【附錄】「逸水立旅股份有限公司申請安南區鹽田段 528-2 地號「遊 2-1 (附)」遊樂區開發許可案」暨「變更臺南市安南區「遊 2 (附)」遊樂區細部計畫 (配合鹽田段 528-2 地號遊樂區開發計畫) 案」本會專案小組出席委員初步建議意見及業務單位研析意見

附表 1、專案小組所提開發計畫建議意見及申請單位回應內容對照表

附表 2-1、專案小組所提整體規劃建議意見及申請單位回應內容對照表

圖 1、公開展覽變更內容示意圖

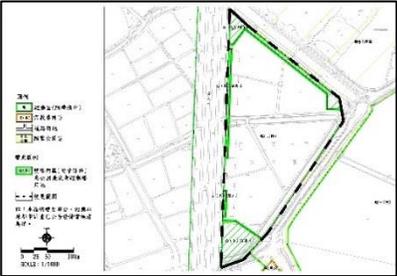
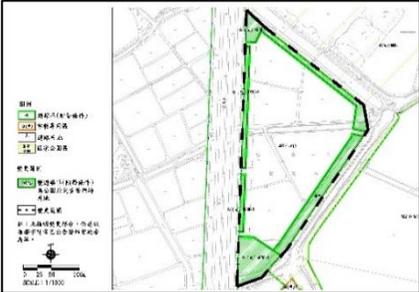
變更編號	位置	變更內容		變更理由	備註	業務單位查核意見	專案小組初步建議意見
		原計畫(公頃)	新計畫(公頃)				
1	1-3-60 公尺之計畫道路東側(鹽田段528-2地號)	「遊2-1(附)」遊樂區(0.93公頃)	「公(兒)AN30-1」(0.33公頃) 「公(兒)AN30-2」(0.13公頃) 「公(兒)AN30-3」(0.03公頃) 「公(兒)AN30-4」(0.04公頃)	<ol style="list-style-type: none"> 依循現行計畫之指導,且因應安南區日益增加之觀光需求,透過本遊樂區開發,增加觀光人潮停留時間,衍生相關食、住及行之服務需求,強化原有商機,促進地方的經濟發展,促進濱海遊憩系統與台江國家公園之發展。 考量周邊紅樹林綠帶空間及廣場停車空間整合,配合公共設施之相容性擬規劃為公園用地兼兒童遊樂場使用。 為配合現有地形地貌,塑造紅樹林水道景觀等,不足30%公共設施用地規劃部分,改採以繳納代金方式辦理。 	附帶條件: <ol style="list-style-type: none"> 公(兒)用地佔本申請範圍15%,為本案申請人應回饋捐贈變更之公共設施用地,後續由申請人負責開闢及管理維護。 本案遊樂區開發於土地使用管制要點載明,應規劃申請範圍15%之遊2-1(附)限制作公共設施使用,不移轉所有權為本市有,並由申請人負責開闢及管理維護。另以核發開發許可證明當期土地公告現值加四成之代金抵繳作為本案扣除公共設施用地回饋之應回饋15%部分。 	<ol style="list-style-type: none"> 依市都委會專案小組委員初步建議意見修正後本計畫變更內容增加,變更內容明細表請分案編寫。 變更理由請針對變更內容作說明(劃設公共設施及遊2-1-1之理由),其餘毋須贅述。附帶條件內容配合分案編寫,公設用地、遊2-1-1須個別說明。「備註」欄請改為「附帶條件或其他說明」。 	<ol style="list-style-type: none"> 申請單位所提出劃設24%公共設施用地,另6%改繳代金之方案,請再詳述基地條件限制之情形,提請大會討論。 於東北側四草綠色隧道終點規劃駐足活動空間,並視其規劃之設施量體及性質,確認公設項目名稱。

變更編號	位置	修正後變更內容		變更理由	備註	業務單位研析意見
		原計畫 (公頃)	新計畫 (公頃)			
1	1-3-60公尺之計畫道路東側(鹽田段528-2地號)	「遊2-1(附)」遊樂區(1.53公頃)	「綠AN30-1」(0.41公頃) 「綠AN30-2」(0.43公頃) 「綠AN30-3」(0.17公頃) 「綠AN30-4」(0.08公頃)	1. 本基地東北側及東南側為既有之紅樹林水道，考量原地形地貌意象之維持及依據開發審議規範第七點第四項，規定優先保留紅樹林水道劃並設為綠地(「綠AN30-1」及「綠AN30-2」)，維持紅樹林水道之獨立空間。 2. 考量公共設施系統之串接完整性及建構基地周圍完整之人行動線，依據開發審議規範第七點第三項(第(一)款及第(二)款爰於編號三之一計畫道路(四草大道)系統邊劃設綠地(「綠AN30-3」及「綠AN30-4」)予以串連整體。	附帶條件： 1. 申請人應無償捐贈變更範圍總面積24%之公共設施用地予臺南市政府，後續由申請人自行開闢及管理維護。	1. 依本案專案小組初步建議意見，申請單位所提出劃設24%公共設施用地，另6%改繳代金之方案，請再詳述基地條件限制之情形，提請大會討論。 2. 其餘部分建議照修正後變更內容通過。
			「公(兒)AN30-1」(0.44公頃)	3. 順應基地形狀於主要道路側留設南北兩處端點作為帶狀公共設施主要出入口，作為本公共設施系統之進出口及活動據點。		
2	1-3-60公尺之計畫道路東側(鹽田段528-2地號)	「遊2-1(附)」遊樂區(0.38公頃)	遊2-1-1(附)(0.38公頃)	考量整體水域環境意象的維持及防洪設施後續之管理，劃設遊2-1-1用地作為開放空間使用。	1. 不足原規定應負擔比例之6%公共設施用地，申請人應以核發開發許可當期土地公告現值加四成之代金繳納。 2. 遊2-1-1應依核定之開發計畫內容作開放
